DODATEK č. 1
ke Smlouvě o dílo ze dne 14. 5. 2021
(dále jen „Dodatek“)

na zhotovení díla „**II/304 Úpice – rekonstrukce komunikace**“.

EVIDENČNÍ LIST ZMĚNY STAVBY

SO 101 - Silnice II/304, autobusové zastávky

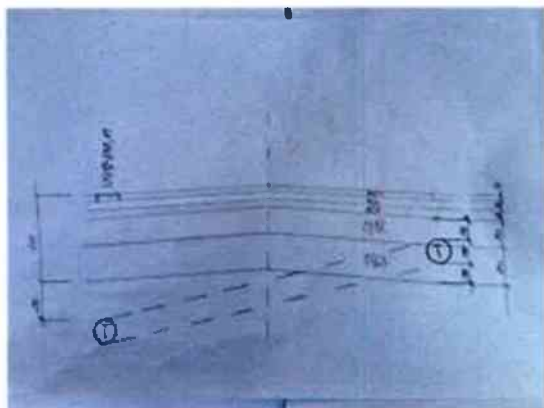
Snížení nivelety potrubí horkovodu jednostranným řezem v km 0,140 o 45 cm - Přeložka ČEZ Teplárenská

Zásyp potrubí po změně nivelety před betonáží krycí desky - Přeložka ČEZ Teplárenská

- provedení odkopů po celé délce horkovodu v silnici s přesahem do chodníku
- potrubí se popustí minimálně o 150 mm pod úroveň pláň
- rýha odkopu bude obsypána a zapískována vhodným materiálem,
- nad horkovodním potrubím bude provedena přechodová betonová deska tl. 0,15 m o šířce 1 m na každou stranu s vloženou KARI sítí
- přeložka musí být provedena v součinnosti zhotovitele stavby s ČEZ Teplárenská a.s.
